新竹縣政府工程查核代表照片表

工程名稱：111 年校區東側擋土牆崩塌修復工程

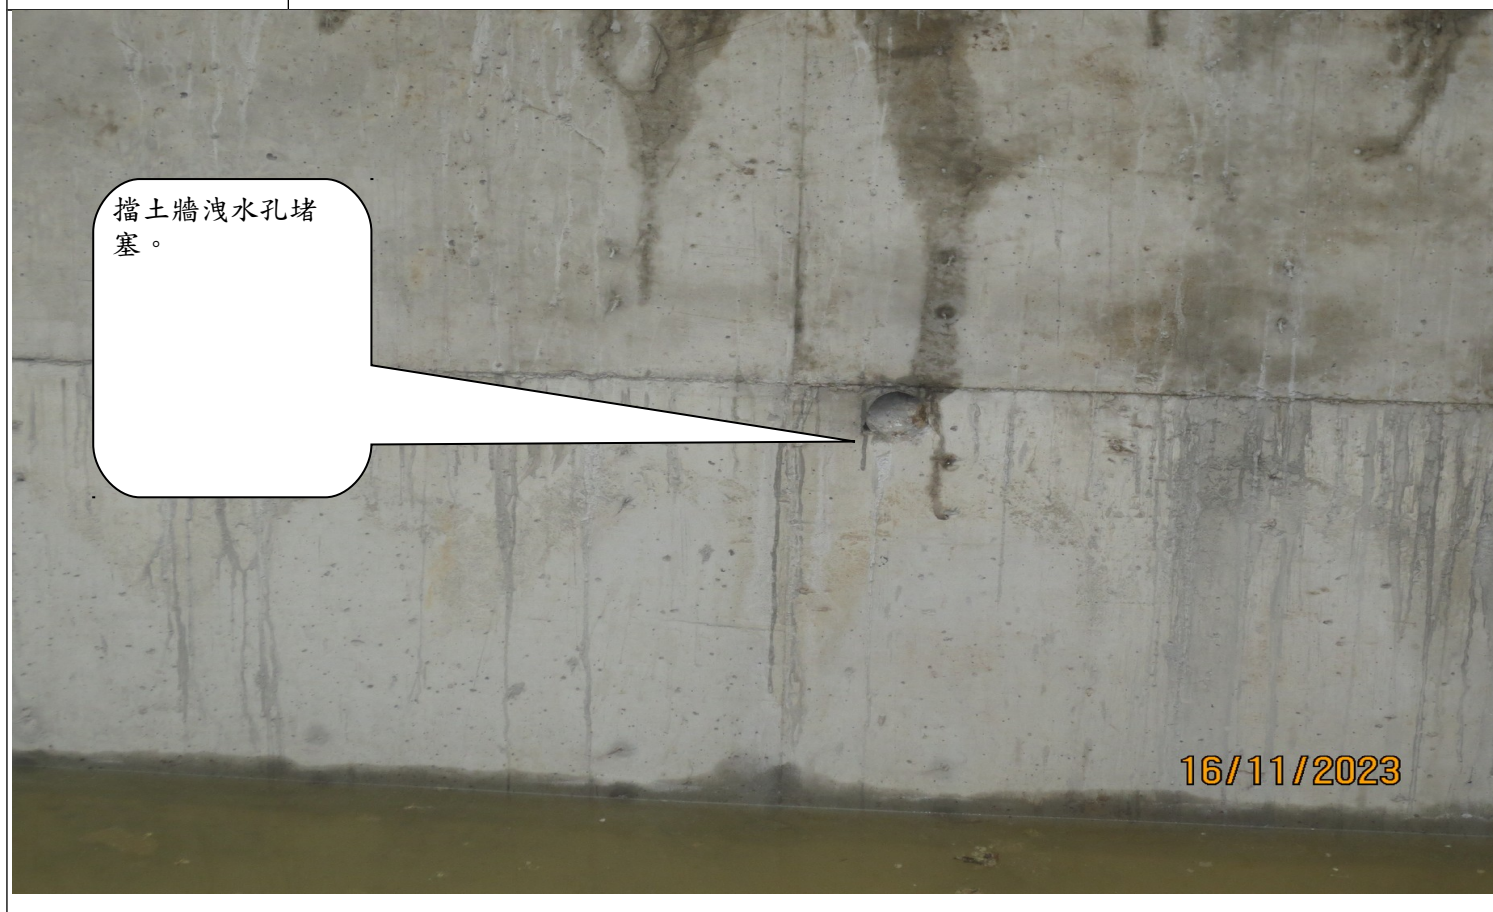
擋土牆洩水孔間距與設計圖不符。（現場擋土牆完成面之洩水孔間距與設計圖說不符，高度與孔距均與施工圖不符）
